Aktenzeichen: 10 2019 009 076.4

#### Tenor

Prüfungsstelle für Klasse F01K

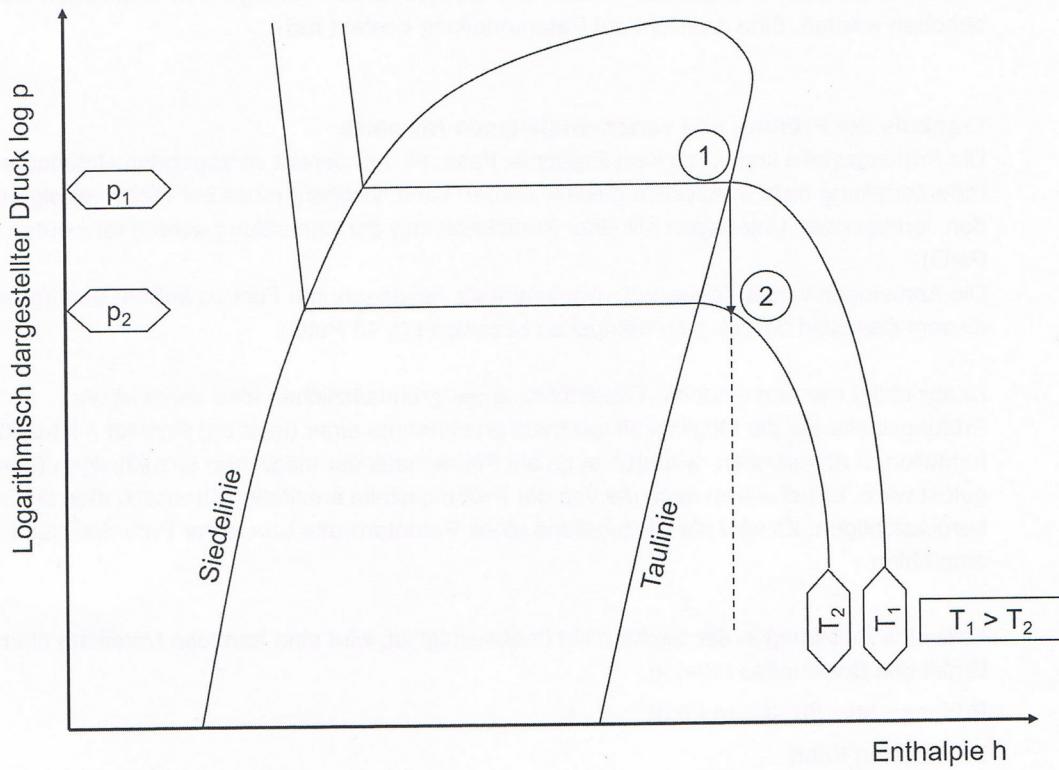
Das „aufsteigen“ gegen die Fliehkruste stellt eine Druckabsenkung (Drosselung) dar. Für das vom Anmelder vorgeschlagene Arbeitsmittel Tetrafluorpropen (analog für andere Arbeitsmittel) stellt sich diese Drosselung in einem logp-h Diagramm qualitativ wie folgt dar:

Am Zustandspunkt 1 wird (angenommen) Sattdampf vom Druck  $p_1$  auf den Druck  $p_2$  entspannt. Da gemäß der Beschreibung, den Figuren und der Ansprüche diese Entspannung ohne Entrahme mechanischer Arbeit, z.B. durch eine Dampfturbine erfolgt, bleibt die Enthalpie bei diesem Vorgang konstant. Bei der Entspannung kommt es zu einer Temperaturabsenkung, vergleichbar zum Joule-Thompson Effekt bei (idealen) Gasen. Damit eine Kondensation eintritt müsste die (vertikal nach „unten“ laufende Entspannungslinie 1→2, mit gestrichelter Fortsetzung) die Taulinie schneiden. Dies ist aufgrund der positiven Neigung der Taulinie nicht möglich. Somit ist der beanspruchte Zusammenhang, dass **durch** das Aufsteigen (Merkmal M3.1) schon im Innenraum (Merkmal **M3**) erste Tröpfchenbildung (Merkmal **M3.2**) erfolgt, physikalisch nicht möglich (Dies gilt analog für überhitzten Dampf). Eine Abfuhr von Wärme oder mechanischer Arbeit im „aufsteigenden Ast“ ist nicht ursprünglich offenbart und kann somit nicht herangezogen werden.

Aufgrund dieses Widerspruchs ist Anspruch 1 nicht so deutlich und vollständig offenbart, dass ein Fachmann ihn ausführen kann (§34 (4) PatG).
